TSI 03/13

# Citroën | Peugeot

## 431.440

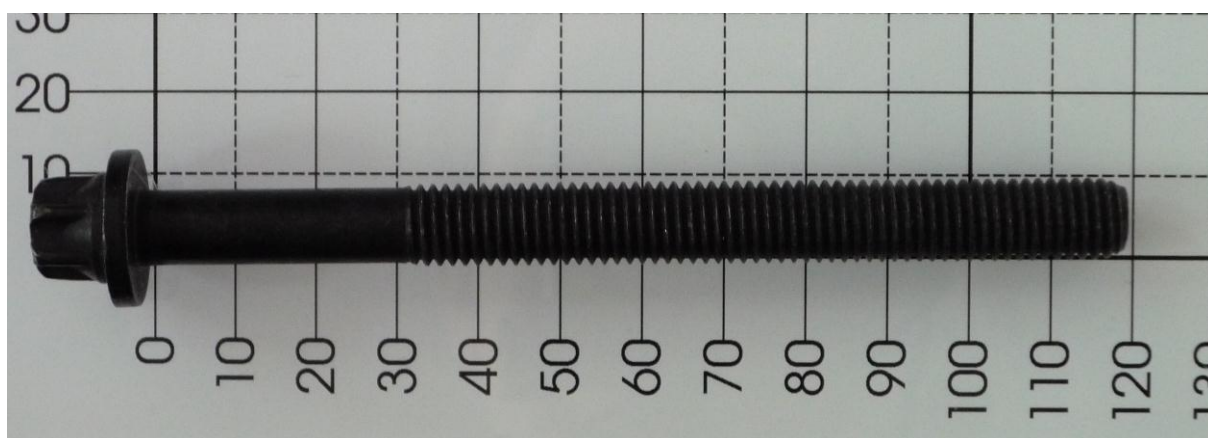
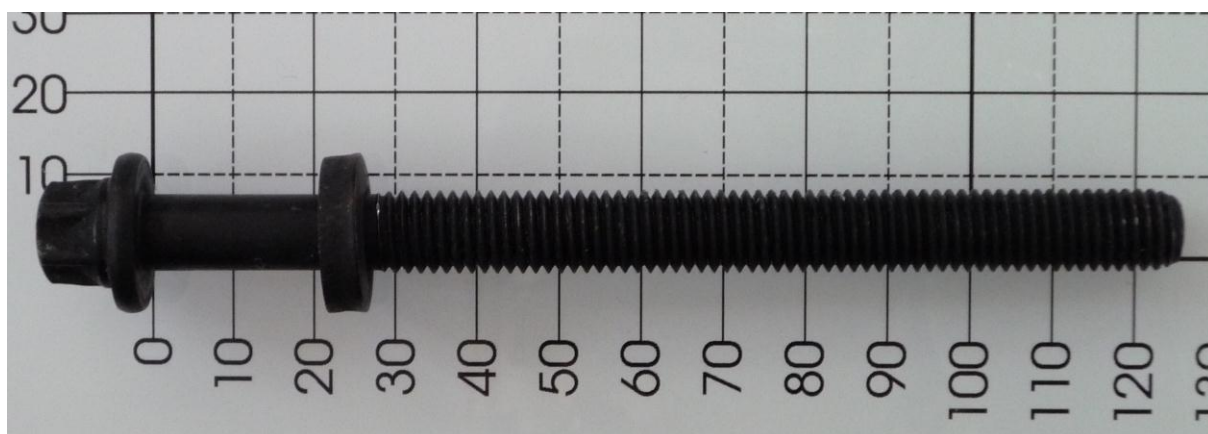
M10 x 1,5 x 117

M10 x 1,5 x 122

431.440 заменяет старый номер  152.530 и монтируется без дополнительной подкладной шайбы.
